Zienswijzennota behorende bij het

Bestemmingsplan ‘Schipholweg 66-128 te Leiden’

25 oktober 2024

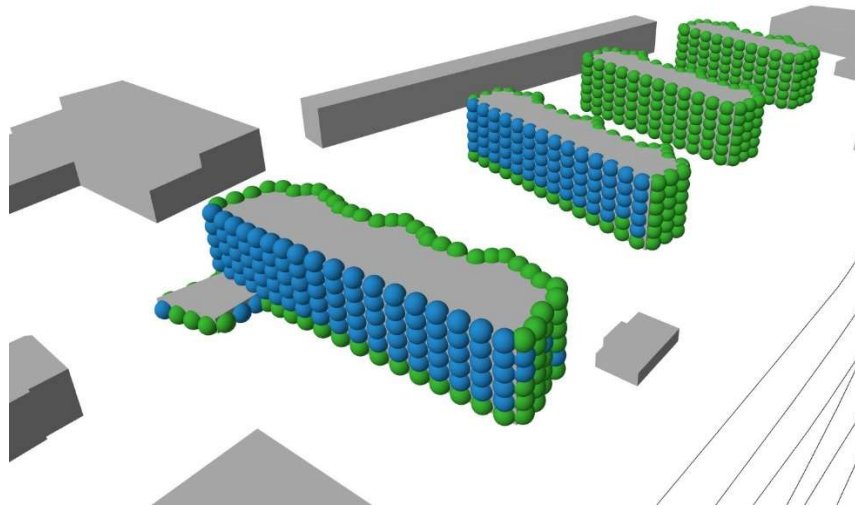
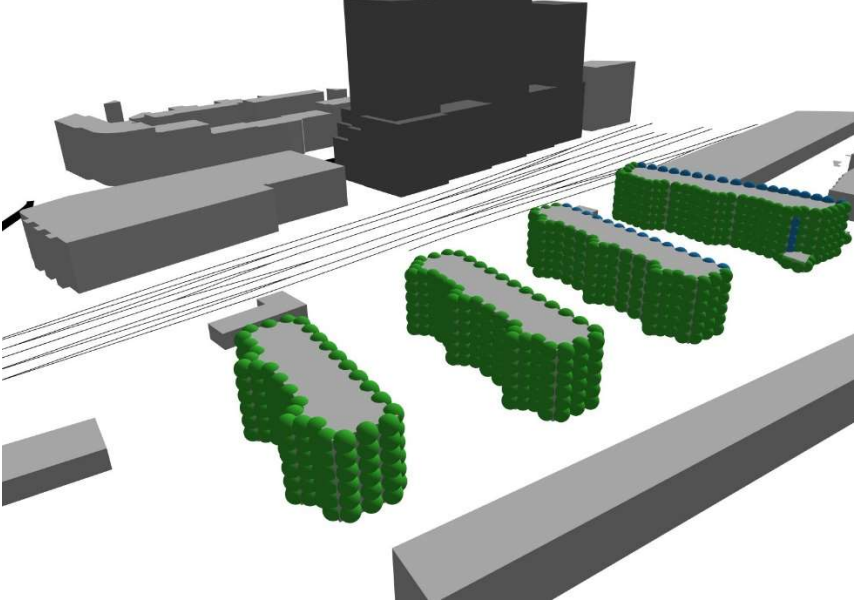
16	C	Door het bouwproject Schipholweg 66-128 zal er onaanvaardbaar veel lawaai optreden aan de achtergevels en tuinen van de woningen aan de Boerhaavelaan en het Swammerdampad als gevolg van	<p>Naar aanleiding van deze zienswijze zijn door Peutz twee berekeningen gemaakt om het verschil in geluidbelasting inzichtelijk te maken, hierbij zijn onderstaande situaties beschouwd:</p> <ol style="list-style-type: none"> 1. In de eerste berekening is bepaald wat de geluidbelasting is met de huidige bebouwing ter plaatse van de beoogde planlocatie. 	Geen.

weerkaatsing van geluid van rijdende treinen en de stationsomroeper.

2. In de tweede berekening is de beoogde ontwikkeling (op basis van de maximale planologische mogelijkheden) beschouwd.

Naast de invulling van de planlocatie zijn er geen verschillen tussen de twee modellen. Uit deze twee modellen is berekend wat de toe- en afname is in de geluidbelasting ter plaatse van de woningen aan de Boerhaavelaan en het Swammerdampad zoals aangegeven op de onderstaande afbeelding.

Uit de bovengenoemde berekeningen blijkt dat de maximaal berekende geluidbelasting ter hoogte van de woningen aan de Boerhaavelaan en het Swammerdampad gelijk blijft met de ontwikkeling aan de Schipholweg. Deze maximale geluidbelasting bedraagt 69 dB. Lokaal neemt de geluidbelasting zeer gering toe, de maximale toename bedraagt 1 dB.

Onderstaande afbeeldingen geven de toename van de geluidbelasting weer op de gevel.

<p data-bbox="898 842 1176 946"> ● 0,0 - 0,5 toename [dB] ● 0,5 - 1,0 toename [dB] ● 1,0 > toename [dB] </p> <p data-bbox="891 994 1731 1129"> Vanuit akoestisch oogpunt kan gesteld worden dat een toename van 1 dB nauwelijks voor het menselijk oor waarneembaar is, waardoor deze toename vanuit akoestisch oogpunt niet als hinderlijk wordt beoordeeld. </p> <p data-bbox="891 1174 1731 1238"> Gelet op voorgaande leidt de zienswijze naar onze mening niet tot een aanpassing van het bestemmingsplan. </p>	
17	C	Het ijzer-/kopervijzel van de bovenleidingen en grondspoorstaven zal door de hoge en brede nieuwe gebouwen	Voor wat betreft de regels die gelden voor luchtkwaliteit zijn de belangrijkste regels te vinden in de Wet milieubeheer. In het kader van het bestemmingsplan is beoordeeld of aan de daarin opgenomen regels en de van toepassing zijnde grenswaarden wordt voldaan,	Geen.
